## Compléments au dossier de Demande d'Autorisation d'Exploiter – Décembre 2017

**REPONSES AUX OBSERVATIONS DE LA DREAL  
(Courrier du 8 juin 2018)**

- Dossier de Demande d'Autorisation d'Exploiter (*IPSB – Décembre 2017*).
- Courrier de la DREAL de la Marne en date du 8 juin 2018.

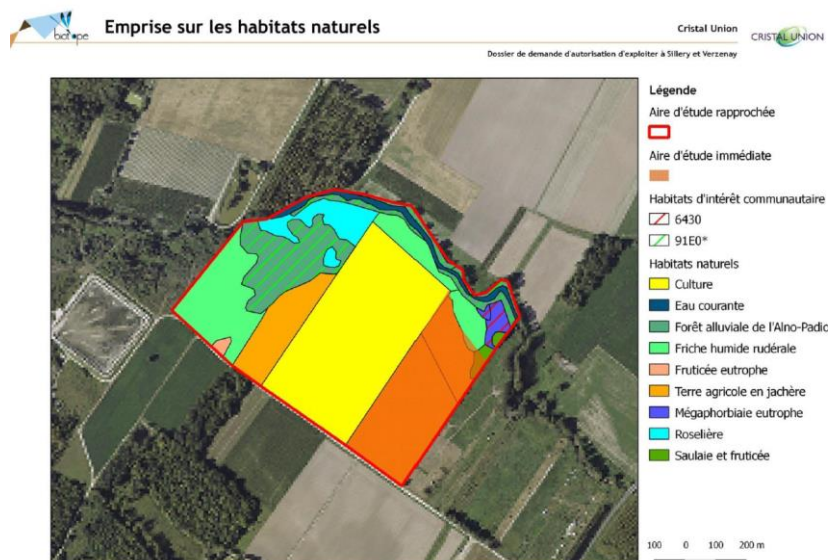
**II.1.2 :** La zone d'extension de TTCR telle que représentée dans le dossier d'enquête sur une friche humide rudéale assimilable à un habitat d'intérêt communautaire et une zone de saulaie et fruticée considérée par BIOTOPE comme enjeu moyen. Néanmoins, l'Etude d'Impact précise en p 31 que les habitats à enjeux fort et moyen ont été exclus du futur périmètre d'irrigation. Il convient d'éclaircir cette incohérence. De plus, comme le précise le dossier, ces zones à enjeux constituent des habitats favorables aux amphibiens, reptiles, chiroptères, muscardins et hérissons et certains individus de Pie grièche écorcheur, espèce inscrite au titre de la Directive Oiseaux, y ont été observés. Il convient de justifier la compatibilité de l'exploitation de TTCR sur cette zone au regard des enjeux.

Nous pouvons relever dans l'étude BIOTOPE en page 127 de l'**ANNEXE IV.2.7.2 du dossier d'autorisation d'exploiter** les éléments suivants :

*Extrait MR1 « Précisons par ailleurs que la jachère agricole ne constitue pas un habitat d'espèce pour les amphibiens et pour les reptiles. Aucune espèce appartenant à ces taxons n'est donc susceptible de s'y trouver en dehors des déplacements printaniers. Concernant les mammifères terrestres les capacités de déplacement des individus leur permettront de se reporter sur des habitats favorables présents à proximité. »*

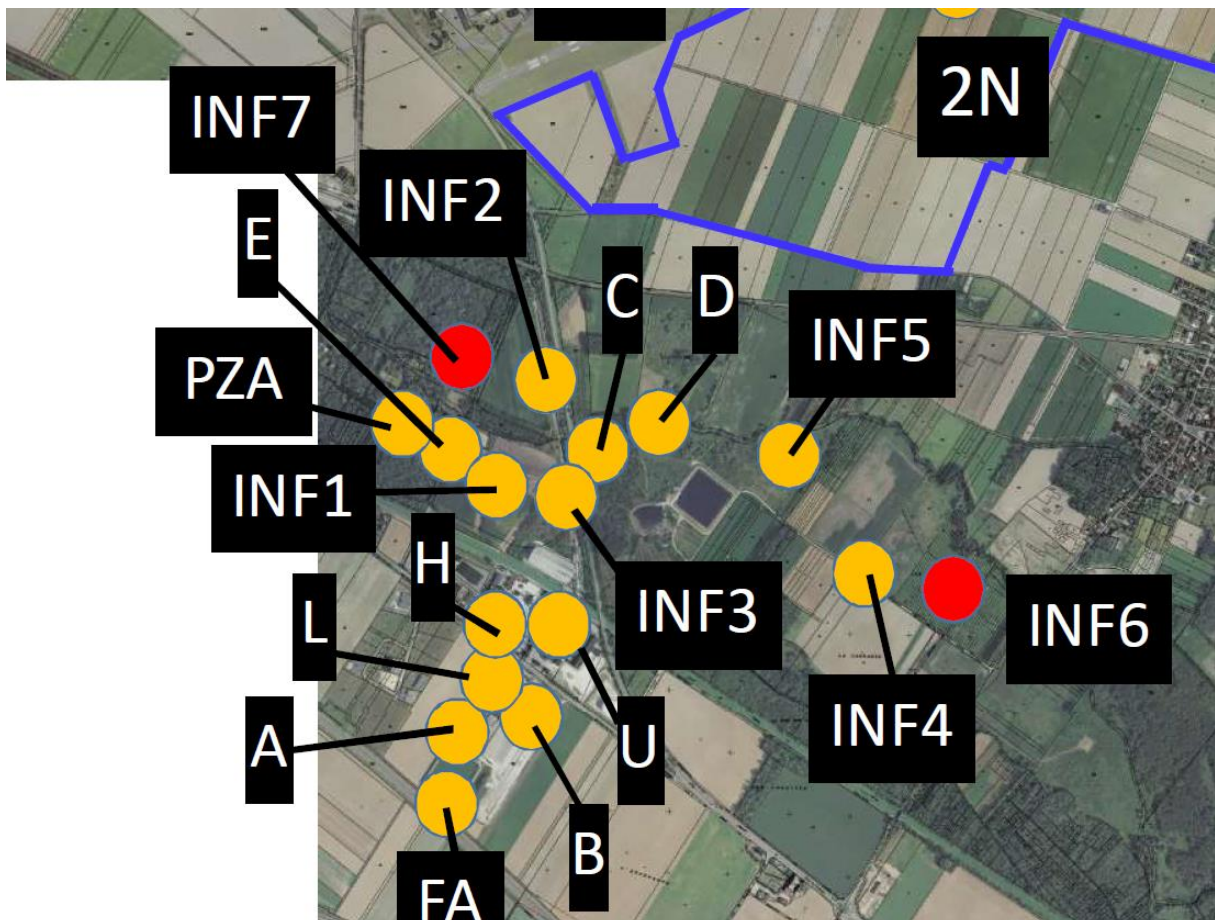
**II.1.4 :** Le dossier précise que les piézomètres INF4 et INF5 sont respectivement représentatifs de l'amont et de l'aval de la nappe pour les nouvelles parcelles de TTCR. Or, d'après le plan A16199-10-G-01-112 et le sens de l'écoulement de la nappe, cela ne semble pas être le cas (*les piézomètres correspondent à l'amont et à l'aval de la zone TTCR autorisée en 2014*). Il conviendra de justifier en quoi l'état initial de la nappe présenté en p 97 de l'Etude d'Impact est représentatif des nouvelles parcelles objet de la demande d'autorisation.

Vous verrez dans l'extrait ci-dessous de la carte présente en **ANNEXE 2 (5) – CARTE SECTEUR EPANDAGE**, qu'il est prévu d'implanter un nouveau piézomètre. Il est identifié en INF6. Sa position permettra d'assurer un suivi représentatif de cette nouvelle parcelle.

Impact de l'augmentation de cadence sur la consommation énergétique

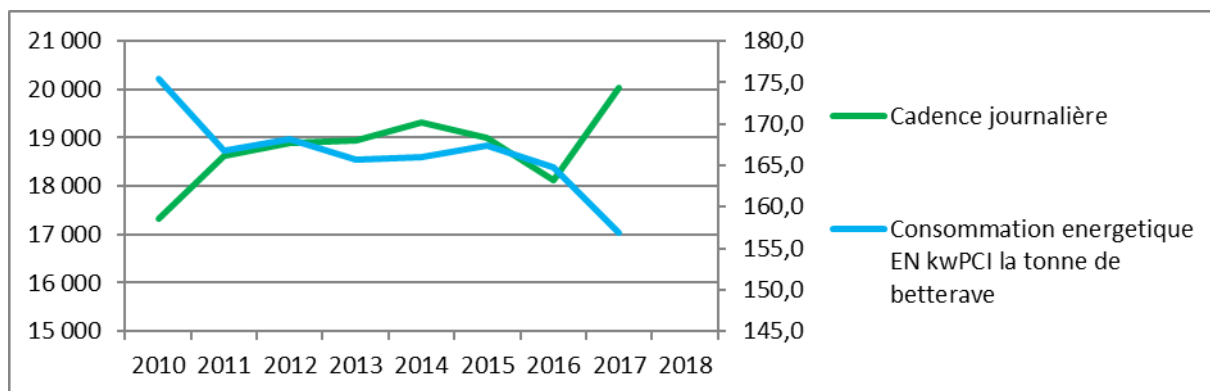
**III.3 :** Le dossier indique que la cadence actuelle de l'usine est de 20.000 t/j de betteraves alors que l'établissement est autorisé pour une cadence de 17.500 t/j. Il semble que l'évaluation des impacts de l'augmentation de la cadence à 22.000 t/j se base sur la situation actuelle et non pas sur la situation autorisée. Il est précisé dans le dossier que cette augmentation de cadence n'entraînera pas d'évolution des besoins en vapeur et en chaux grâce à une optimisation de l'exploitation des installations. Il conviendra de préciser comment une augmentation de cadence de 17.500 à 22.000 t/j est possible à iso-énergie.

Effectivement, grâce à des optimisations de process, la sucrerie est aujourd'hui capable de traiter 20 000 t de betteraves par jour. La poursuite de ces optimisations devrait nous permettre d'augmenter la cadence à 22 000 tonnes. Cette augmentation de cadence nous permettra de réduire la durée de campagne et de rendre plus efficient notre outil industriel en termes de consommation énergétique notamment.

Depuis 2010, nous avons augmenté de 14% notre cadence journalière. Un passage à 22 000 T/jour représente une augmentation de 25% par rapport à 2010. D'autre part, nous avons réduit de 15 % notre consommation énergétique.

Aujourd'hui le point limitant la cadence reste la production de vapeur de nos chaudières. C'est pourquoi l'augmentation de la cadence ne pourra se faire qu'à ISO énergie par les avancées technologiques et les optimisations de conduite.
